1.1 ความเป็นมาของโครงการ

โครงการโรงไฟฟ้าหินกอง (ต่อไปนี้จะเรียกว่า “โครงการ”) ของบริษัท หินกองเพาเวอร์ จำกัด (ต่อไปนี้จะเรียกว่า “บริษัท”) ตั้งอยู่ที่หมู่ที่ 5 ตำบลหินกอง อำเภอเมืองราชบุรี จังหวัดราชบุรี เป็นโรงไฟฟ้าพลังความร้อนร่วม ซึ่งใช้ก๊าซธรรมชาติเป็นเชื้อเพลิงหลักและในกรณีฉุกเฉินใช้น้ำมันดีเซลเป็นเชื้อเพลิงเสริม มีกำลังการผลิตติดตั้งสูงสุด (Installed Capacity) 1,540 เมกะวัตต์ กำลังผลิตไฟฟ้าสูงสุด (Gross capacity) 1,520 เมกะวัตต์ และกำลังผลิตสุทธิ (Net capacity) 1,400 เมกะวัตต์ ซึ่งเป็นปริมาณไฟฟ้าที่จ่ายเข้าระบบโครงข่ายของการไฟฟ้าฝ่ายผลิตแห่งประเทศไทย (กฟผ.) ตามสัญญาซื้อขายไฟฟ้า โดยบริษัทฯ ได้นำเสนอรายงานการประเมินผลกระทบสิ่งแวดล้อมโครงการโรงไฟฟ้าหินกองต่อสำนักงานนโยบายและแผนทรัพยากรธรรมชาติและสิ่งแวดล้อม (สผ.) และได้รับการพิจารณาเห็นชอบจากคณะกรรมการผู้ชำนาญการพิจารณารายงานการวิเคราะห์ผลกระทบสิ่งแวดล้อม ตามหนังสือเลขที่ ทส 1010.7/9896 ลงวันที่ 29 กรกฎาคม พ.ศ. 2563 แสดงดัง**ภาคผนวก 1-1** ต่อมาโครงการได้ขอเปลี่ยนแปลงรายละเอียดโครงการในรายงานการประเมินผลกระทบสิ่งแวดล้อม โดยมีรายละเอียดความเป็นมาของการจัดทำรายงานฯ ที่เกี่ยวข้อง 3 ครั้ง ดังนี้

สำหรับการเปลี่ยนแปลงครั้งนี้ โครงการมีความประสงค์ที่จะก่อสร้างอาคารเก็บของเสีย (Waste Storage Building) ภายในขอบเขตโครงการ พร้อมทั้งปรับปร

รูปที่ 2.4.2-2 ภาพแสดงรายละเอียดบ่อเก็บน้ำดิบ (Raw Water Pond) ภายหลังการเปลี่ยนแปลง

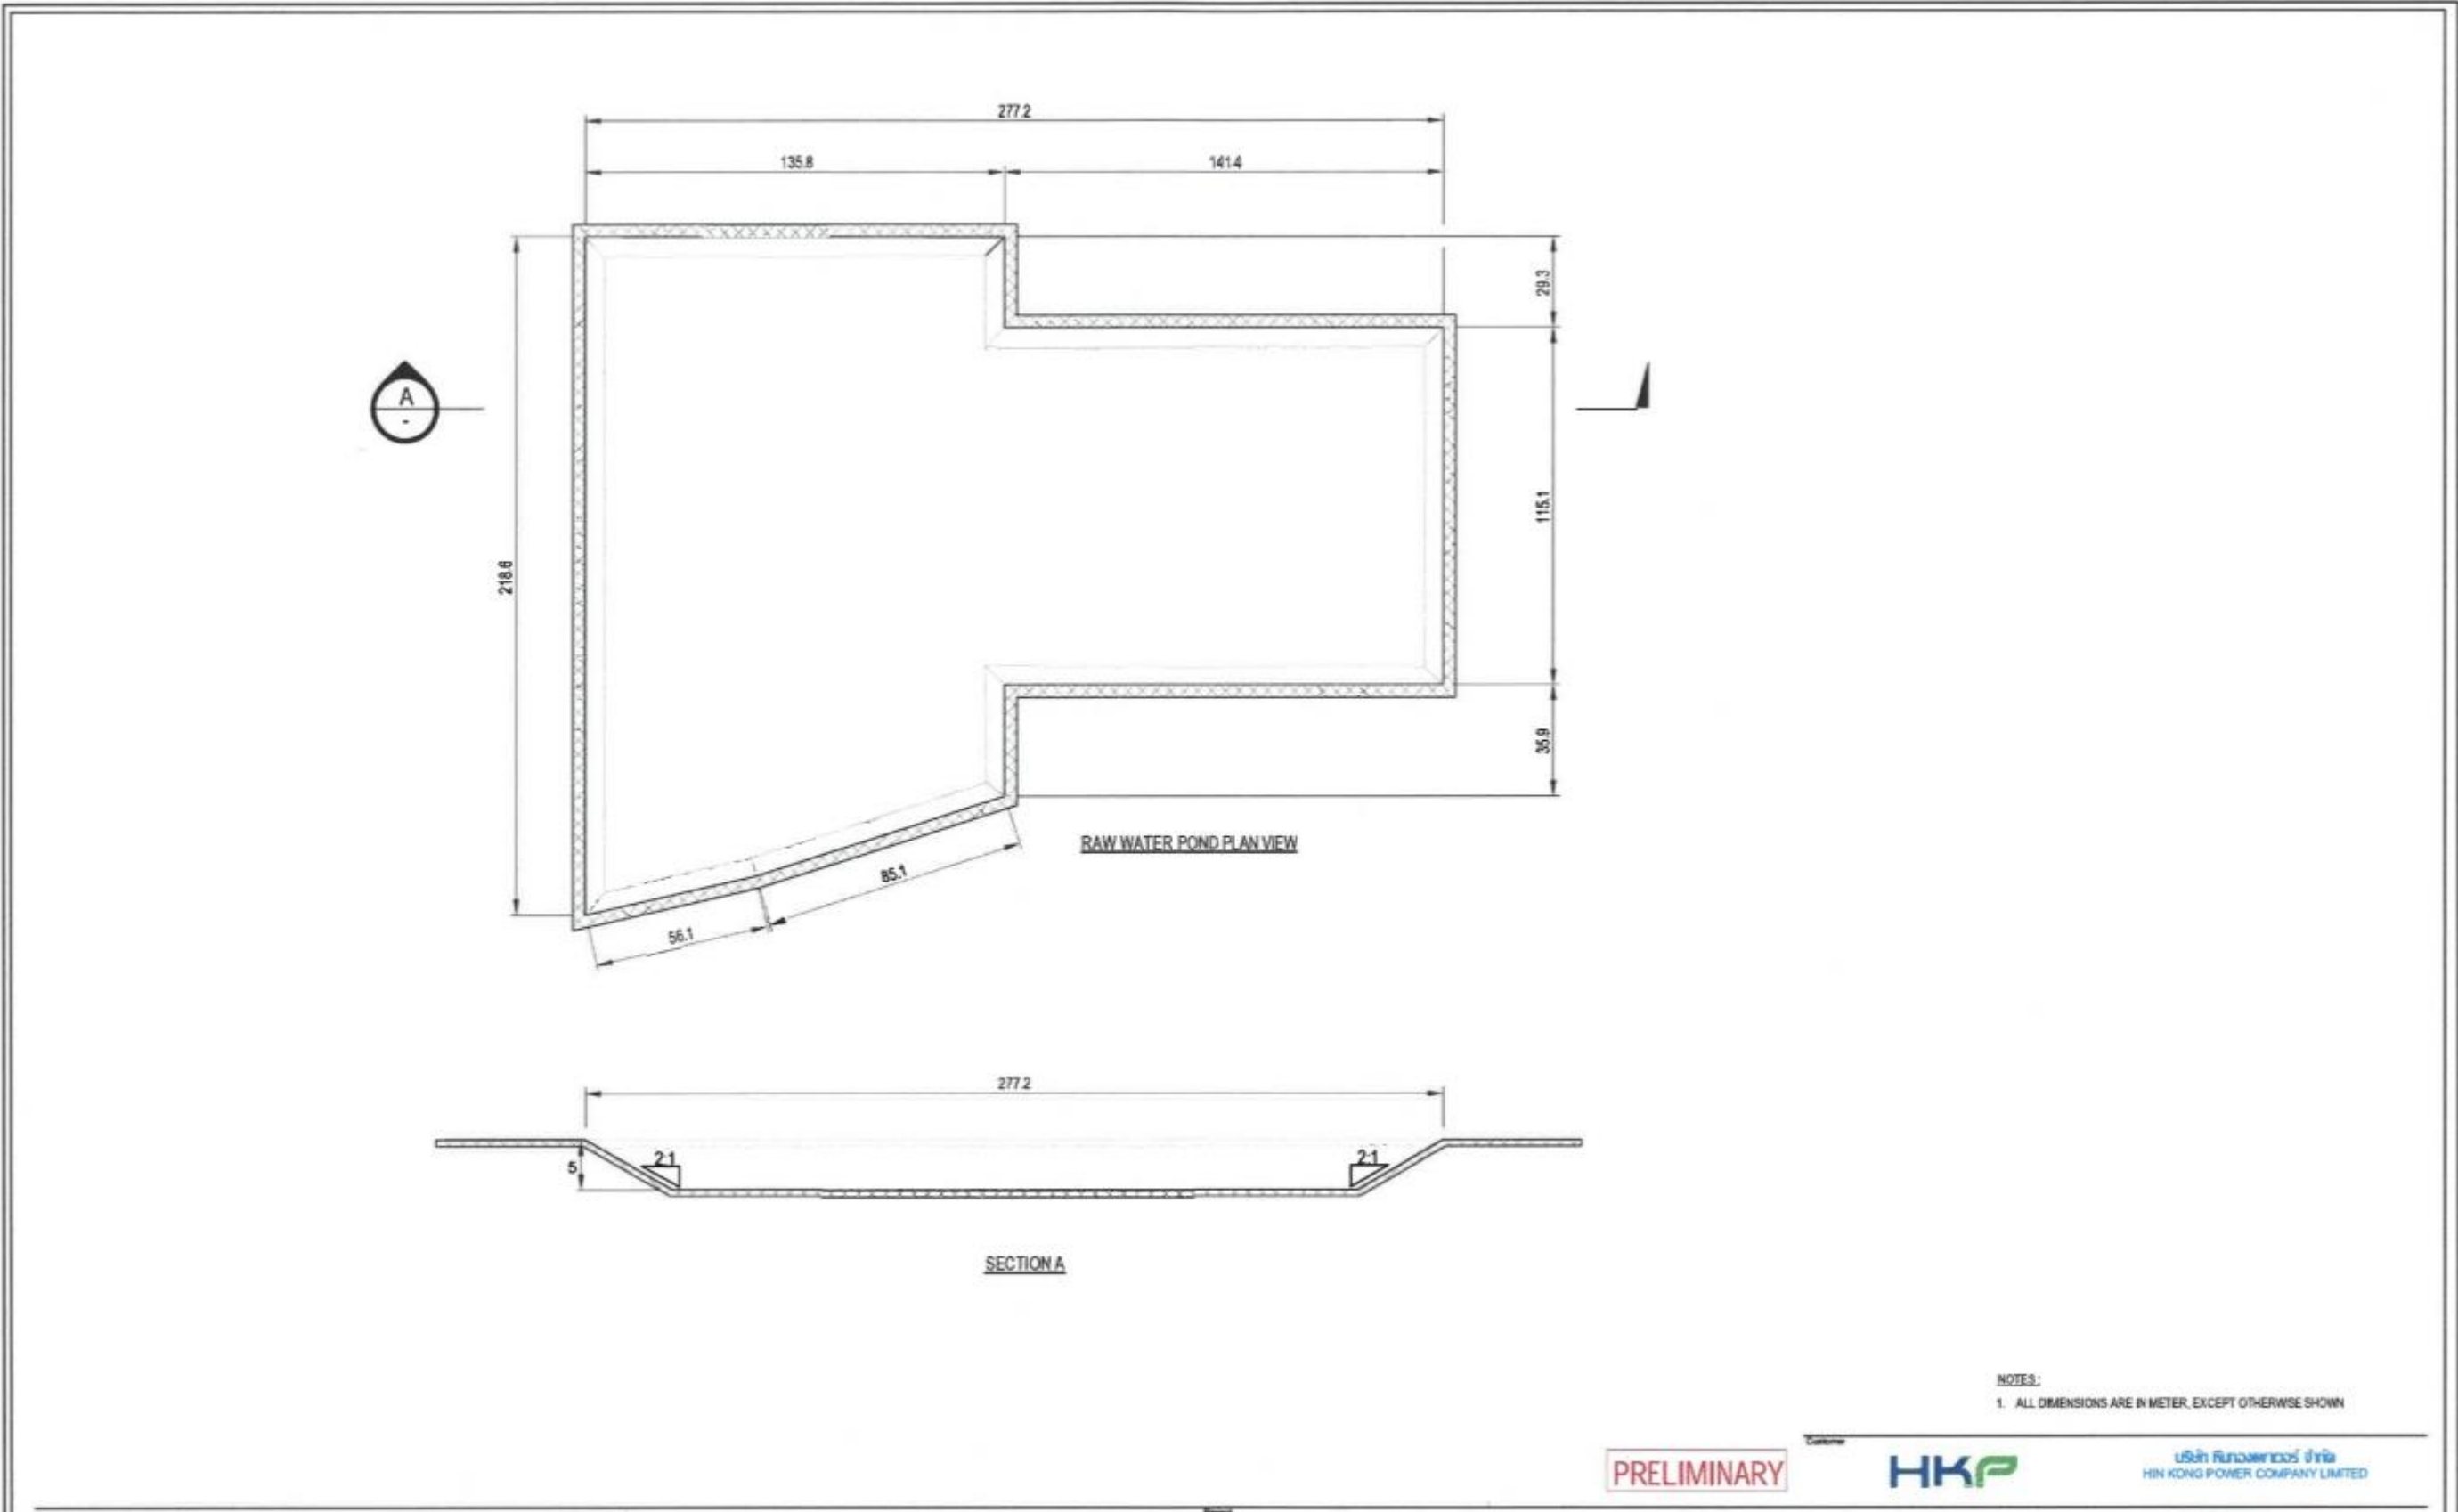
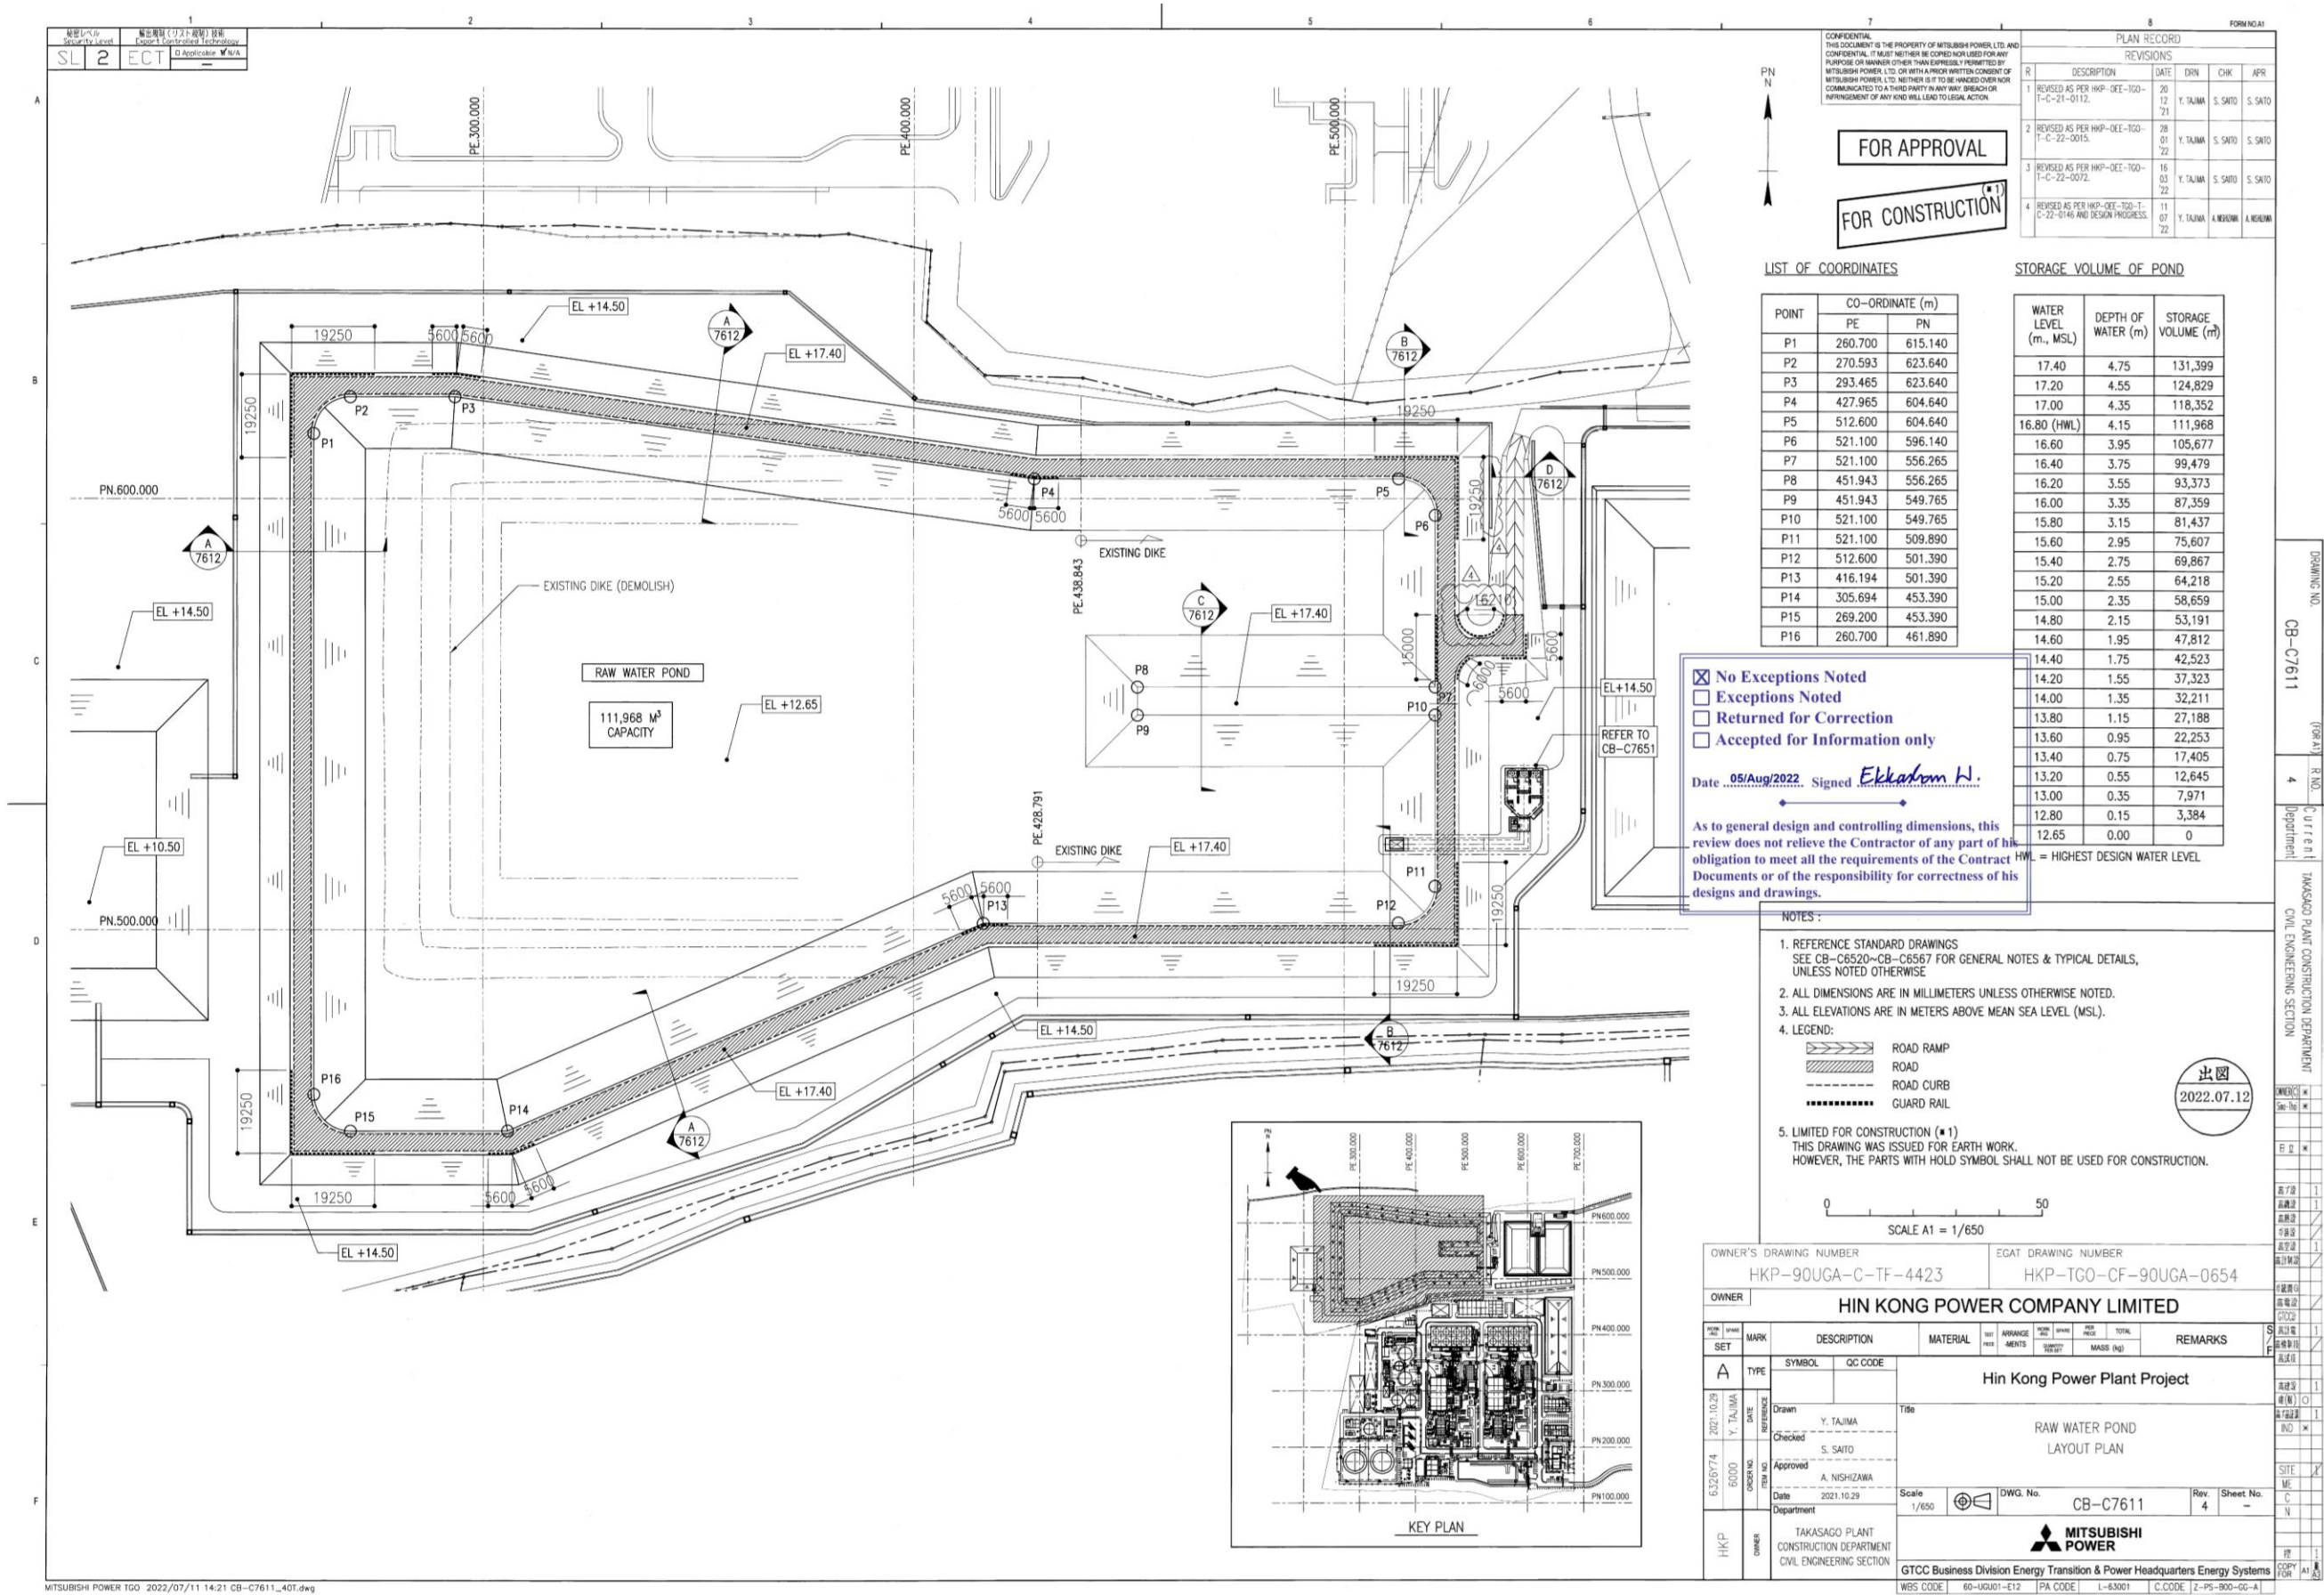
รายละเอียด	สาเหตุ	ความจุของบ่อ (ลบ.ม.)		
		ก่อน	ภายหลัง	หมายเหตุ
บ่อเก็บน้ำดิบ ตำแหน่งที่ 12-1 (Raw Water Pond No.12-1)	เนื่องจากโครงการมีการปรับปรุง รูปร่างบ่อเก็บน้ำดิบเดิม เล็กน้อย เพื่อให้น้ำในบ่อไหลเวียนได้ดีขึ้น ลดการเกิดสาหร่าย (algae) และลดการสะสมของตะกอน อีกทั้งจากการออกแบบรายละเอียดรูปทรง (detailed geometry design) ของบ่อเก็บน้ำดิบ เปลี่ยนแปลงจากรายงานเดิมเล็กน้อย	92,838	111,968	เพิ่มขึ้น 19,130
